**Verslag huishoudelijke elektrische installatie op laagspanning en zeer lage spanning****Algemeen:**

Referentie: 010-20260715-05	Datum controle: 15/07/2026
Keurder: 010

Eigenaar:	Onbekend	EAN-code:	541448820057184256
Adres installatie:	Graatakker 133 bus 8, 2300 - Turnhout	Nummer teller(s):	1LGZ047064552
		Distributienetbeheerder installatie:	Fluvius
Datum uitvoering installatie:	☐ Vóór 01/10/1981 ☒ Tussen 01/10/1981 en 01/06/2020 ☐ Vanaf 01/06/2020		
Type:	☒ Wooneenheid ☐ Niet-huishoudelijk ☐ PV ☐ Batterij ☐ Laadpaal

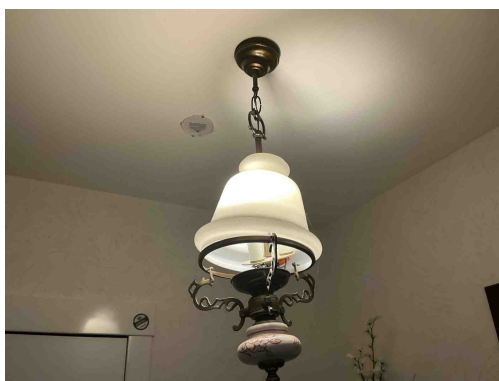
Klasse 00 armatuur
Opmerking: Oa gang en living

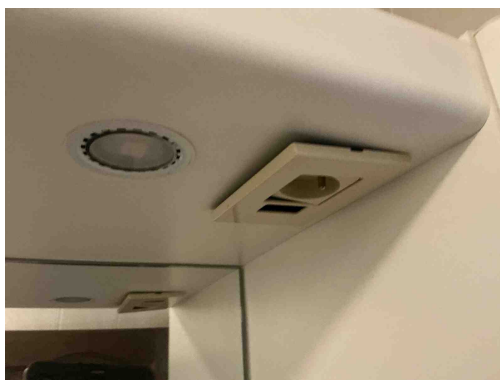
Klasse 00 armatuur
Opmerking: Oa gang en living

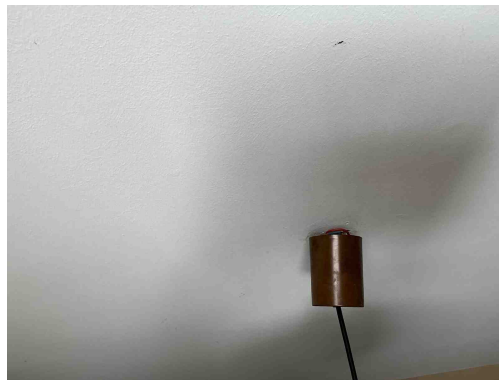
T09 - Bepaalde contactdozen en/of schakelaars zijn beschadigd (Boek 1: 1.4.1.3).

Opmerking: Oa badkamer

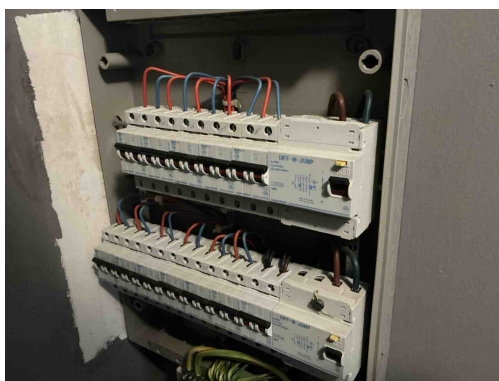
C21 - Het gebruik van geleiders van het type VOB, zonder bijkomende afscherming is niet toegestaan (Boek 1: 5.2.9.6).
Opmerking: Oa slaapkamer

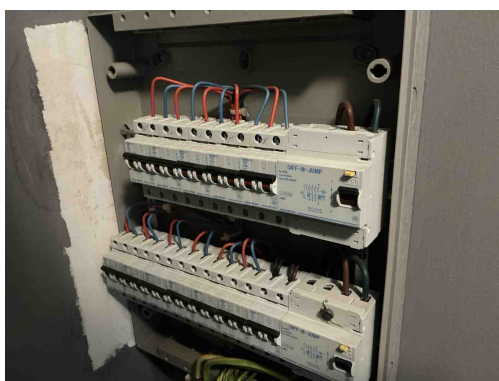
T21 - Het elektrisch materieel is niet geplaatst volgens de voorschriften van de fabrikant/ regels van goed vakmanschap . (Boek 1: 1.4.1.3)
Opmerking: Oa bord 1 vijzen van de ophanging zijn niet afgedekt
